Quel avenir pour l'avenue de Tervueren ?

Soirée riverains - Me Gruber

Comité Tervueren-Montgomery

6 novembre 2024

Voie latérale « Sud »:

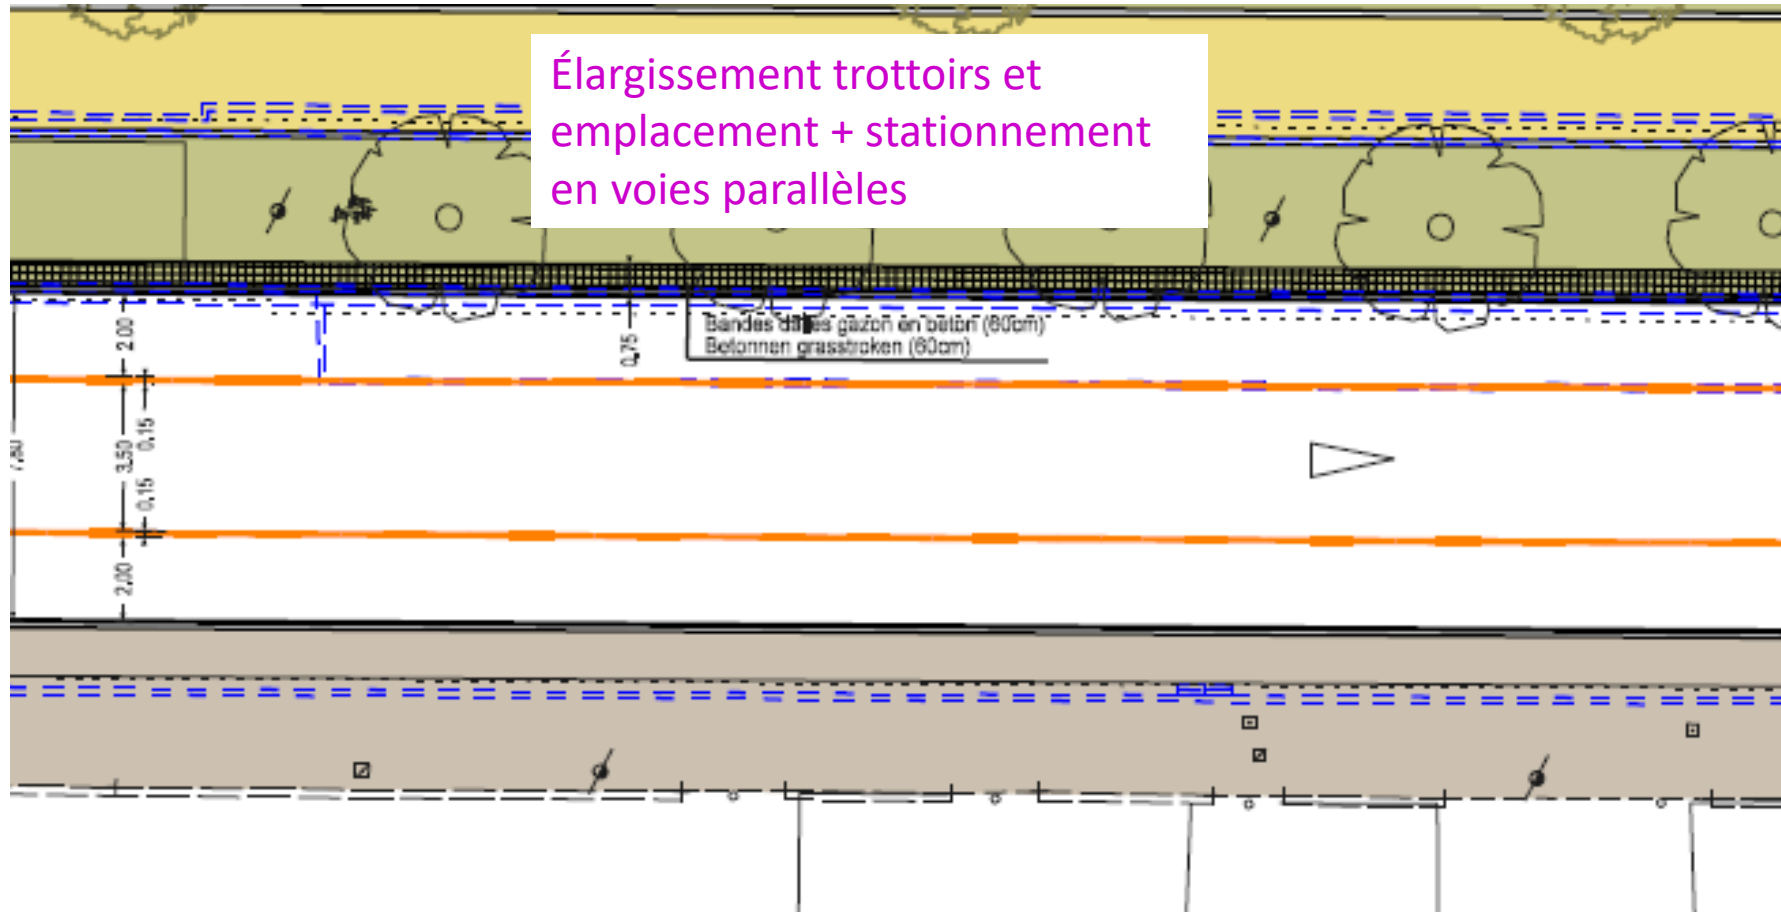
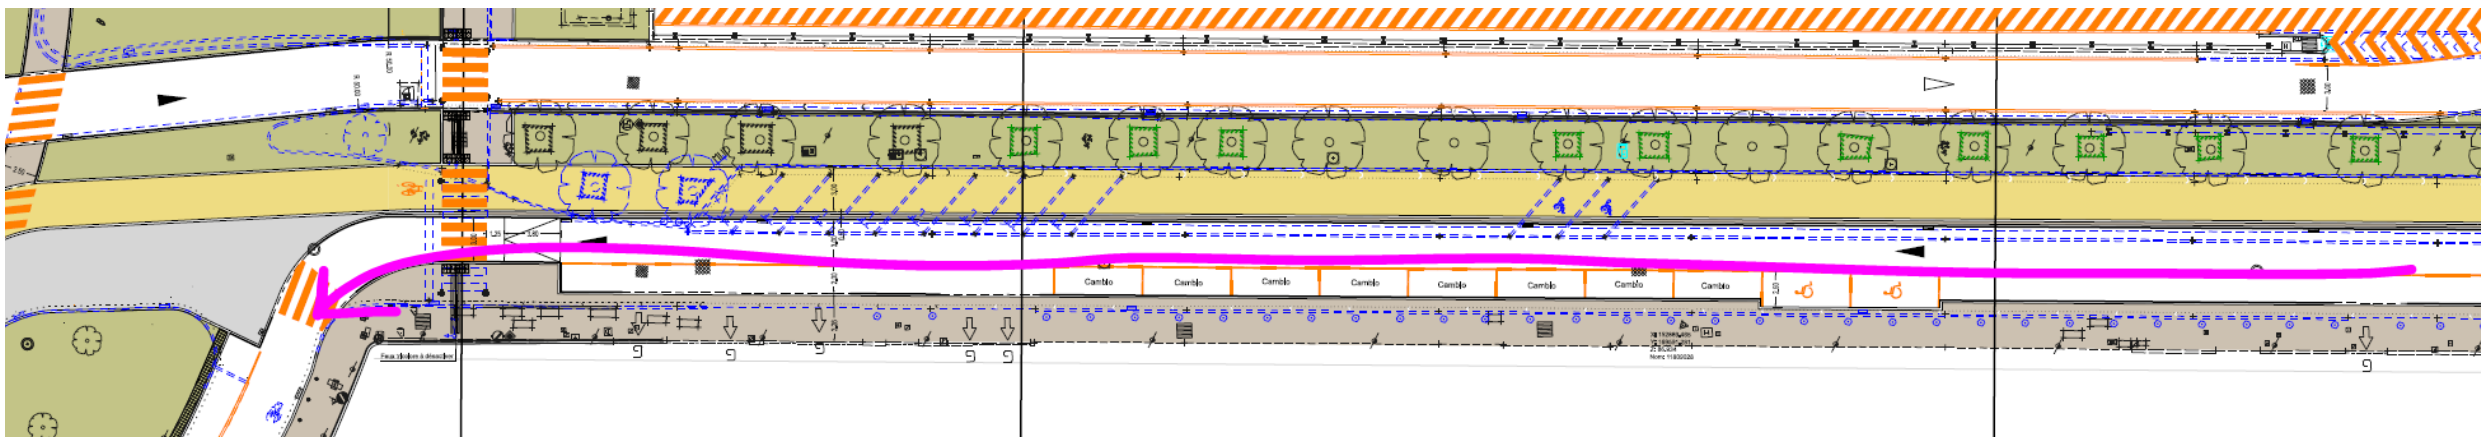
Le projet supprime 56 places de stationnement (soit 15%).

La latérale sud à WSP, entre Montgomery et Léopold II, est particulièrement concernée avec la suppression du stationnement en épi (sans preuve de sa dangerosité).

Bruxelles Mobilité prend en réalité pour acquis une situation qui résulte de la « phase test » mise en place provisoirement par la commune d'Etterbeek et qui a déjà entraîné une perte de 48 emplacements, dont il faut tenir compte.
